Réf : Circulaire n° 109 du 5 décembre 1936

Objet : Renforcement de pont arrière

Montage du triangle R sur 301.D

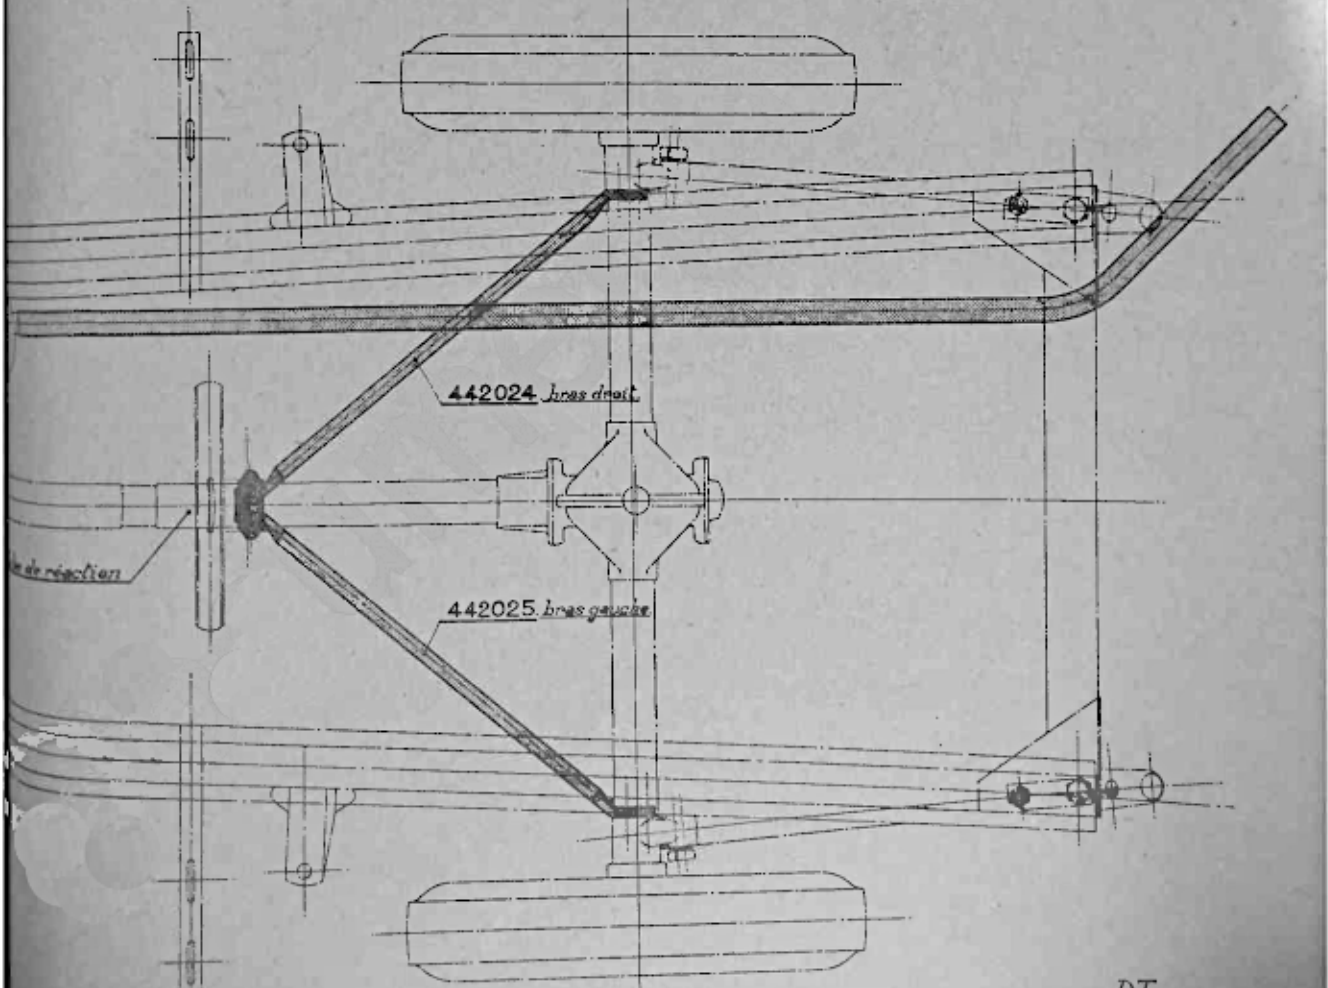
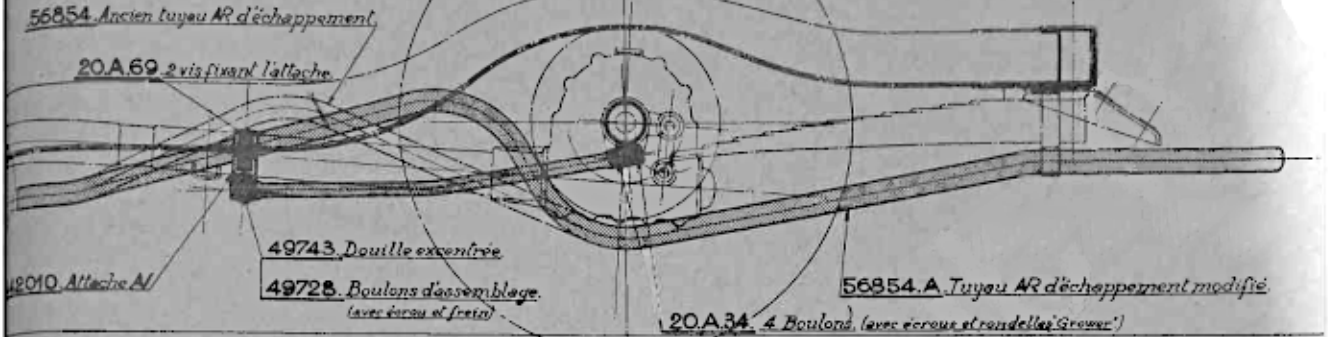
Elle nécessite toutefois une modification dans la forme du tuyau d'échappement qu'il doit vous être possible de réaliser par vos propres moyens.

Adaptation sur chassis livrés sans triangle nécessitant la modification du tuyau AR d'échapp.

Les bras de triangle 442024-25 seront fixés à l'AR sur les supports de ressort ou des boulons 20 A 34.
 L'attache N° 442019 sur le tube de réaction, sans blocage des 2 vis d'assemblage pour permettre le déplacement ou le dégauchissage éventuel de cette pièce.
 Les 2 vis 20 A 69 fixant l'attache N° 442019 sur le tube de réaction, (ce tube est muni d'une douille 49743) bloquer énergiquement le boulon d'assemblage 49728 et fixer l'écrou en diamétrique les 2 vis 20 A 69 fixant l'attache N° 442019. Cette pièce étant serrée en dégauchissage des bras de triangle est automatique.

Après montage des pièces il faut vérifier si l'opération est faite correctement. Procéder de la façon suivante :
 1) Immobiliser une roue et faire tourner l'autre pour vérifier le fonctionnement du différentiel.
 2) Si ce dispositif fonctionne bien le montage est correct.
 3) Dans le cas contraire, desserrer complètement les 2 vis 20 A 69 et rebloquer. Si aucune amélioration n'est obtenue, c'est qu'un bras de triangle est trop long et occasionne une déformation d'un tube de pont. (bras à dégauchir)
